市営江上町住宅建替事業
実施方針等に関する質問・意見への回答

令和6年5月9日

西宮市

市営江上町住宅建替事業
1.実施方針に関する質問回答

実施方針等に関する質問・意見への回答別紙①

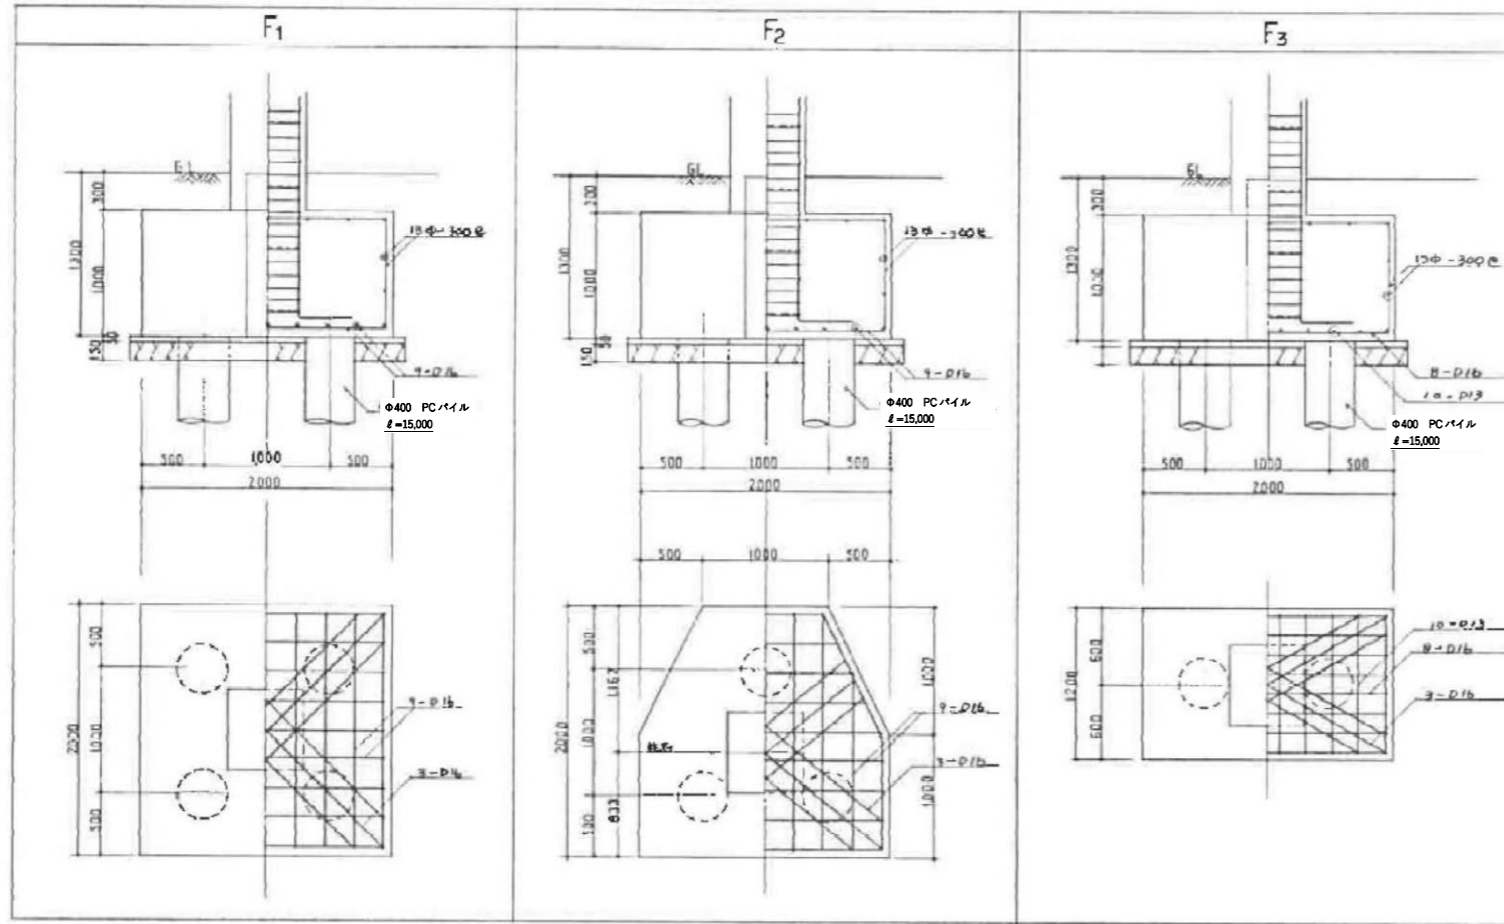
76	別途資料⑩-1								旧保健所仮設計画図 ・整備図	要求水準書 P20 4設計に関する要求水準 (1)基本設計 において「整備住宅の整備～」と記載がありますが、保健所本体及び付属棟の杭引抜きは先行解体に含まないと考えて宜しいでしょうか。また、旧保健所に施工されている杭の径及び長さをご教示下さい。	お見込みのとおりです。保健所本体及び付属棟の杭引抜きは、本事業とは別に本市が行う先行解体で行われないため、必要に応じ本事業で行うことになります。なお、径及び長さについて、参考図を別紙①にて公開します。
77	別途資料⑩-3								旧保健所仮設計画図 ・整備図	西側及び北側一部に既存CB塀、東側に既存メッシュフェンスの記載がありますが、先行解体にはこれらの撤去は含まず、本PFI事業にて撤去と考えるて宜しいでしょうか。	お見込みのとおりです。また、同図にある排水設備等も同様に本事業にて撤去が必要です。

図面名称
【末広町】基礎伏図・地下平面図

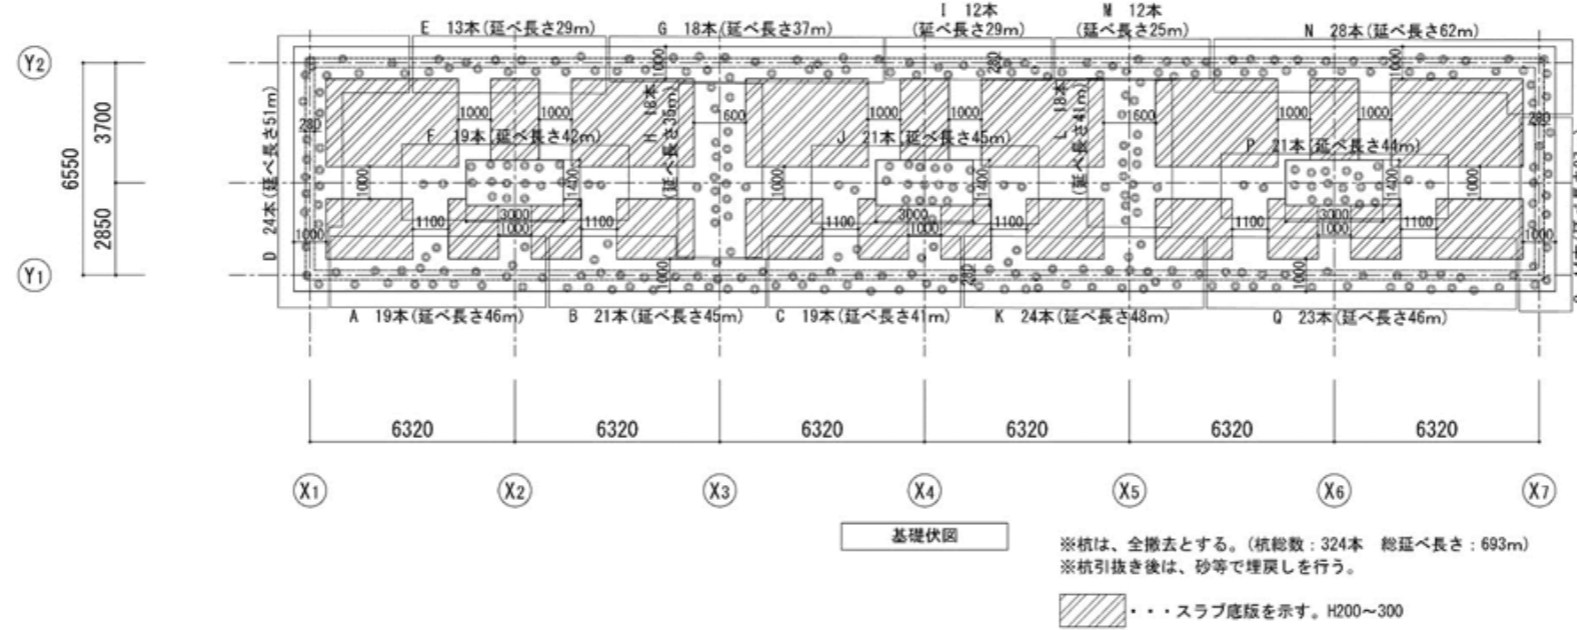
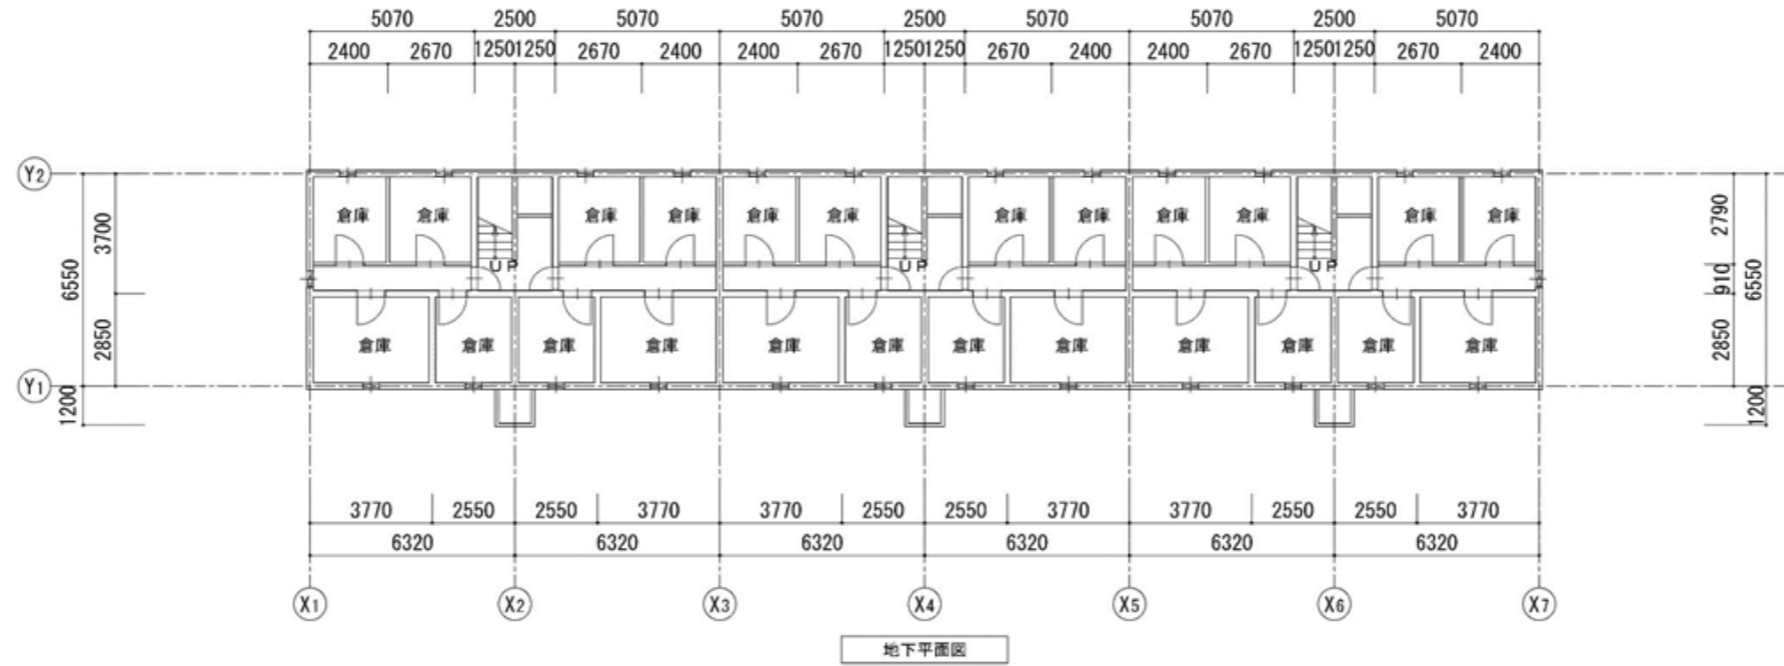
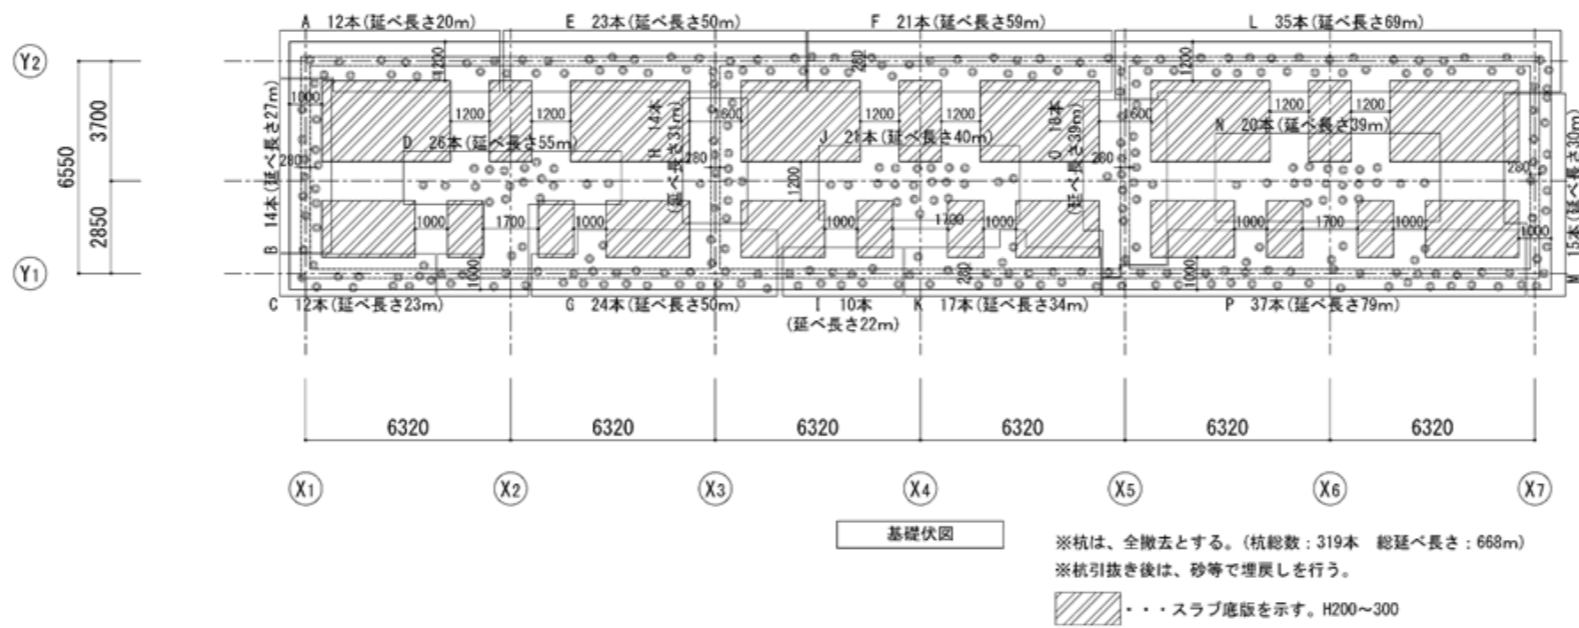
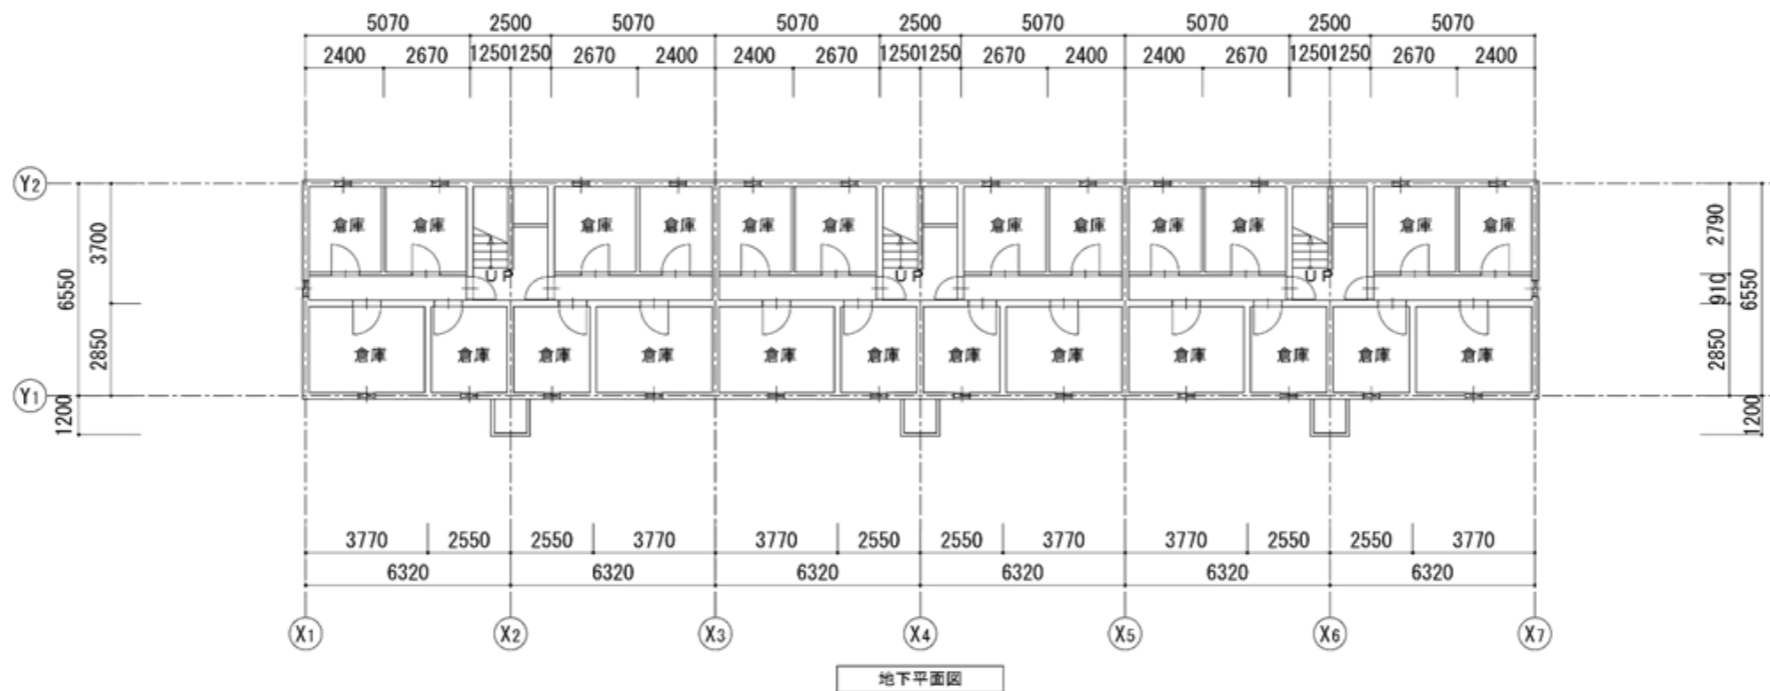
36	要求水準書(案)	22	3	5	(1)	イ				「物置内の設置物」や本住宅を構成しているものの「残置物」を解体撤去の対象とすることは、廃棄物処理法に抵触する可能性が懸念されますが、貴市の考え方をご教示頂けないでしょうか？	廃棄物処理法に抵触するおそれのある残置物については、先行して市で撤去を行います。 なお、万が一、本事業実施時に当該法に抵触する残置物が発見された場合には、市に報告し協議してください。
37	要求水準書(案)	22	3	5	(1)	イ				「物置内の設置物」や本住宅を構成しているものの「残置物」を解体撤去の対象とすることは、環境適発第1806224号及び環境規発第1806224号「建築物の解体時等における残置物の取扱いについて(通知)」の主旨に反する可能性があります。貴市の考え方をご教示頂けないでしょうか？	No.36の回答をご参照ください。
38	要求水準書(案)	22	3	5	(1)	イ				「物置内の設置物」や本住宅を構成しているものの「残置物」について、具体的にお示し頂けないでしょうか？	図面に記載のない造り付けの棚等を想定しています。なお、No.35の質疑にもあるとおり、廃棄物処理法に抵触する残置物と混同されるため本文より残置物という表現は削除します。
39	要求水準書(案)	22	3	5	(1)	イ				貴市が予見する「本住宅が整備される以前に整備されたもの」について、具体的にお示し頂けないでしょうか？	戦時中に使用されたとされる滑走路が建替え住宅敷地を横断するかたちで地中に存置されていた事例があります。
40	要求水準書(案)	22	3	5	(1)	イ				旧保健所の杭位置の開示をお願いします。建設費に大きく影響致します。	杭位置の参考図について別紙①にて公開します。
41	要求水準書(案)	22	3	5	(1)	イ				旧保健所の杭は、地下水位より上でしょうか？	公表資料や閲覧資料等により事業者で判断ください。
42	要求水準書(案)	22	3	5	(1)	ウ				杭については貸出資料「市営江上町住宅基礎杭試掘調査業務報告書」を参照することありますが、当該資料な具体的な杭の状況が示されておりません。積算対象となる杭の本数、長さ、杭径についてお示し頂けないでしょうか？	本住宅の杭本数等は不明ですが、参考に直近で解体を行った他住宅の実績を別紙②にてお示します。
